Bouwplantoets Brandveiligheid

Flexwoningen Robonsbosweg

Alkmaar

Projectnummer : 25/3110
Status : Definitief 1.0
Datum : 31 oktober 2025
Adviseur : Dhr. Ing. R. Verbakel (Rens)

Detail met daarin de Frame van de Unit gelegen aan de buitenzijde van het gebouw.

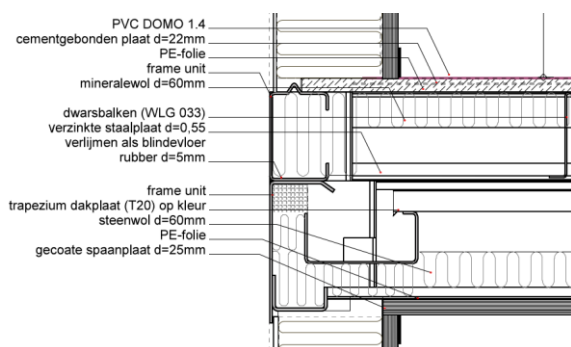
Doordat de buitengevels t.h.v. de galerij ten minste 30 minuten brandwerend worden uitgevoerd zal de constructie van de galerij niet worden blootgesteld aan een brand en niet binnen de vereiste 20 minuten bij brand bezwijken.

Ondanks dat er vanwege de geringe hoogte (verblijfsgebied < 7,0 meter hoogte) niets volgens het bestaande bouw niveau is vereist tegen bezwijking bij brand zal de stalen hoofddraagconstructie ten minste 30 minuten tegen bezwijking bij brand zijn bestand. De stalen frame welke de unit doet ondersteunen op de ondergelegen unit zijn aan de buitenzijde van de wanden gelegen. Uit de testrapportage van Efectis 2019-Efectis-R001844 blijkt dat de wanden ten minste EI30 minuten voldoen. Hiermee mogen we veronderstellen dat de dragende buitenconstructie hiermee ook ten minste 30 minuten bij brand in stand blijven en dit daarmee voldoet aan het minimale vereiste niveau van 30 minuten tegen bezwijking bij brand.

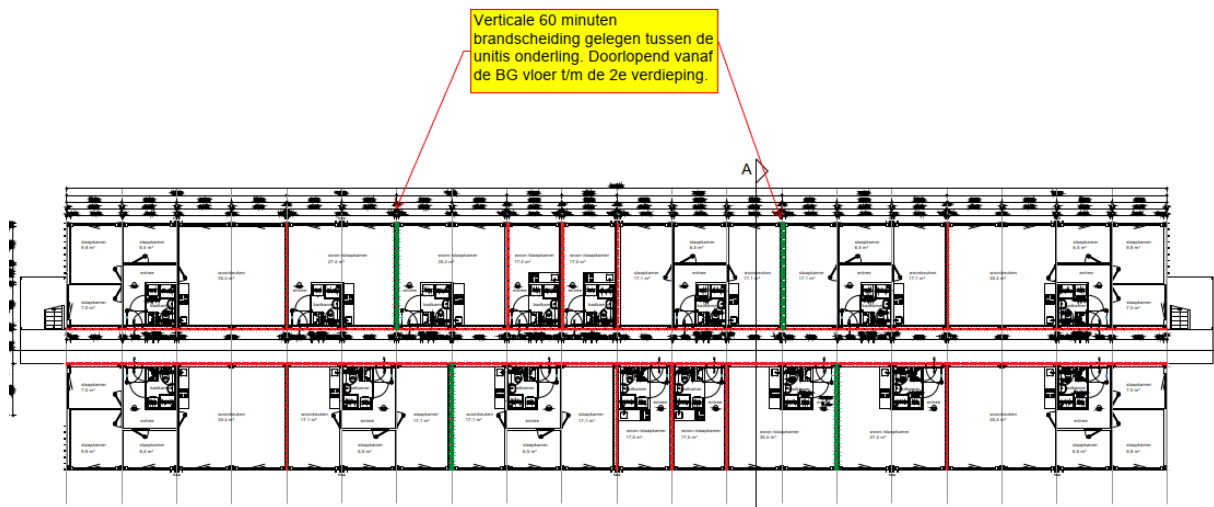
Omdat de voordeuren van de woningen gelegen op de begane grondvloer en 1^e verdieping zijn gelegen in een brandscheiding dienen deze tevens 30 minuten brandwerend en zelfsluitend te zijn uitgevoerd. De deuren dienen te zijn voorzien van een deurdranger. Om te voorkomen dat deze deurdrangers door de bewoners worden losgekoppeld en hierdoor niet meer zelfsluitend zijn wordt geadviseerd om vrijloopdeurdrangers op de woningtoegangsdeuren toe te passen. Deze dienen te zijn aangesloten op de aanwezige (NEN 2555) rookmelder in de woonruimte.

Van de voordeur dient in de vergunning een geldig testcertificaat te worden toegevoegd waaruit blijkt dat deze 30 minuten brandwerend is uitgevoerd.

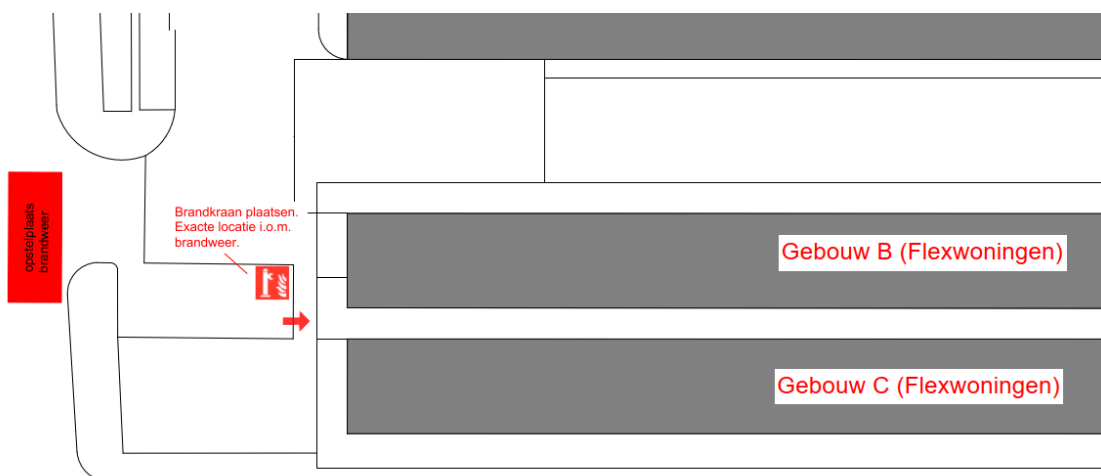
Volgens onderstaande plankaart zijn een tweetal brandkranen aan de voorzijde van het gebouw aan de Robonsbosweg aanwezig.

De tijdelijke units hebben een lengte van ca. 60 meter. De voordeur van de woning op de 2^e verdieping aan de rechter zijde van de gebouwen is het verst gelegen van de straatzijde. Deze woningen houden we even als maatgevend aan. De woning is horizontaal op ca. 61 meter vanaf het trappenhuis gelegen. Het trappenhuis is 6 meter hoog. Vanaf onderzijde trappenhuis tot de brandkraan is het ca. 40 meter tot de dichtstbijzijnde brandkraan. Dat maakt een totale afstand van ca. 107 meter.

Geadviseerd wordt om een extra brandkraan op het terrein voor de tijdelijke gebouwen te plaatsen. Hiermee zullen de woningen wel binnen maximaal 80 meter goed te bereiken. Ter plaatse van de brandkraan een tweetal paaltjes plaatsen zodat men deze niet kunnen beschadigen. Exacte locatie en type brandkraan nader af te stemmen met de brandweer.

Bijlage A | PLATTEGRONDEN MET BRANDCOMPARTIMENTERING

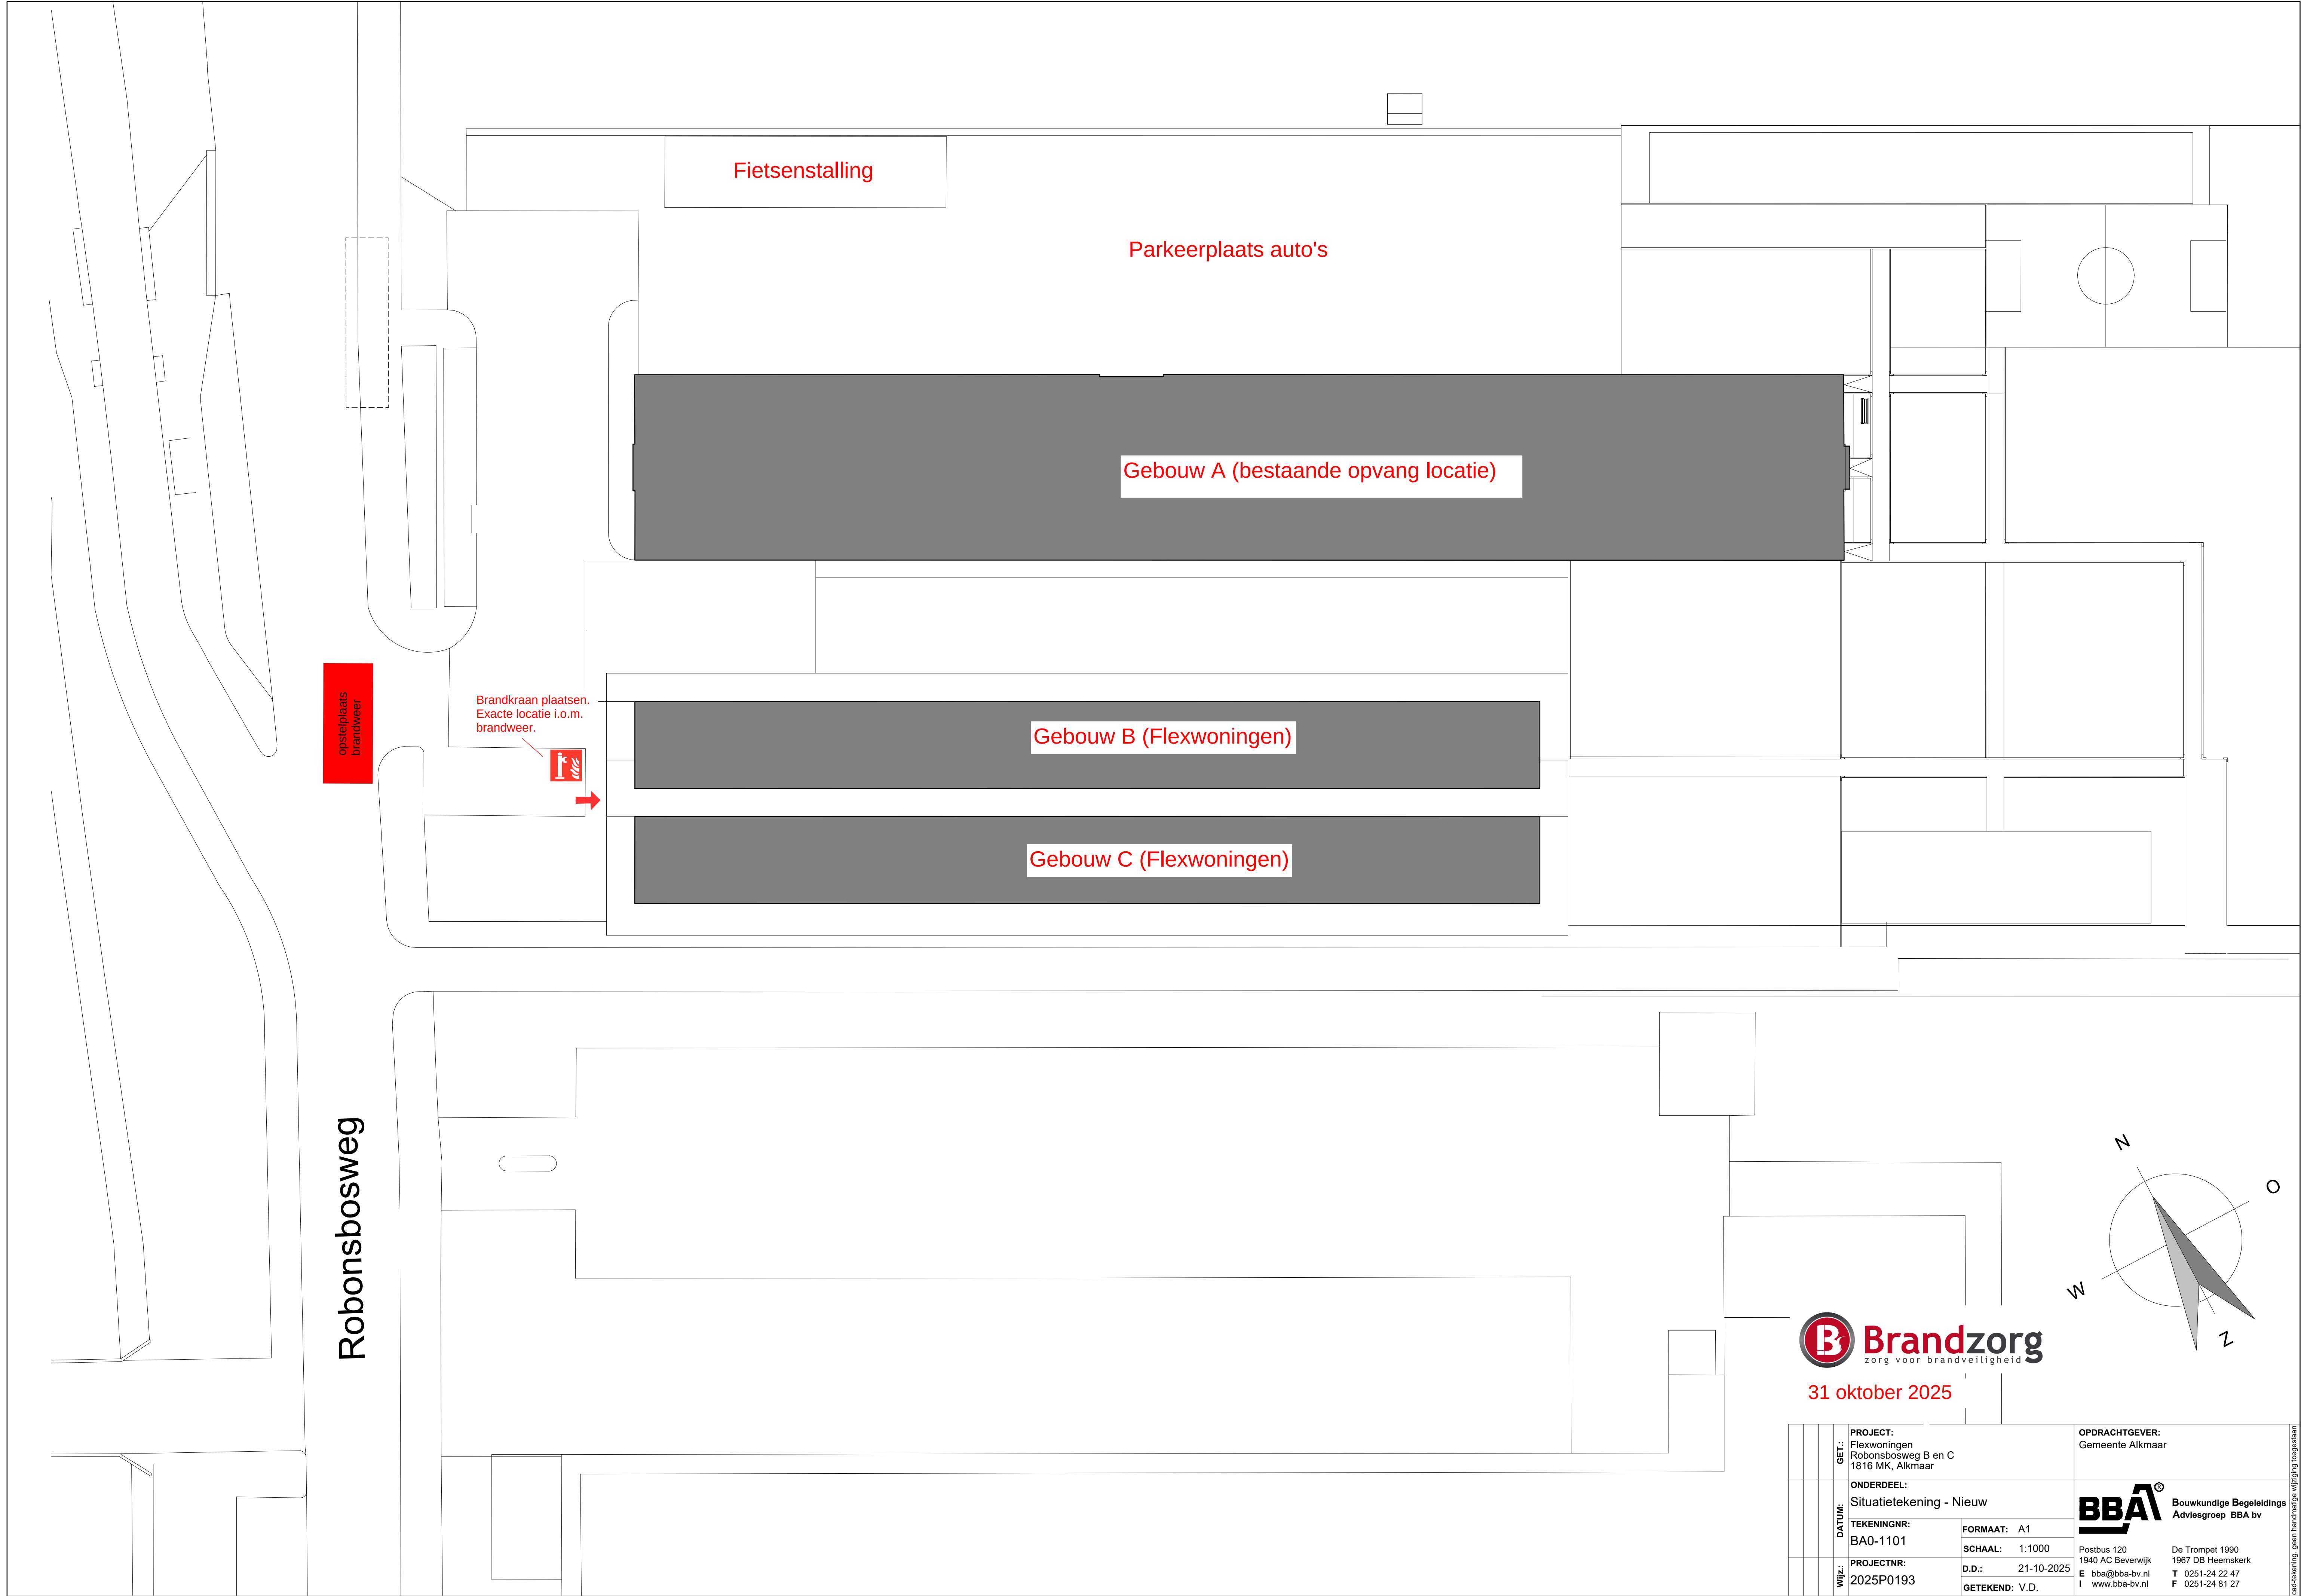
||||| 30 minuten brandscheiding (NEN 6068) en ook R200 rookwerendheid eis conform de NEN 6075.

||||| Spouw tussen de units onderling verticaal brandwerend dichtzetten middels harde steenwolpersing.

\$ Woningstoegangsdeuren aan binnenzijde voorzien van draaiknopciliner.

■ Schachten + doorvoeringen t.h.v. de vloerdelen en brandscheidingen ook 30 minuten brandwerend (NEN 6068) en R200 rookwerend eis dichtzetten conform de NEN 6075.

Verticale 60 minuten brandscheiding gelegen tussen de units onderling. Doorlopend vanaf de BG vloer t/m de 2e verdieping.

De brand- en rookscheidingen zoals weergegeven op de plattegrondtekeningen in de bijlage A dienen door een applicateur te worden gecontroleerd en waar nodig brand- en rookwerend te worden voorzien. Alle voorzieningen in de brandscheidingen dienen volgens geldig testcertificaat en productinformatie van leverancier te worden uitgevoerd. De te treffen voorzieningen vastleggen in een brandveiligheid logboek.
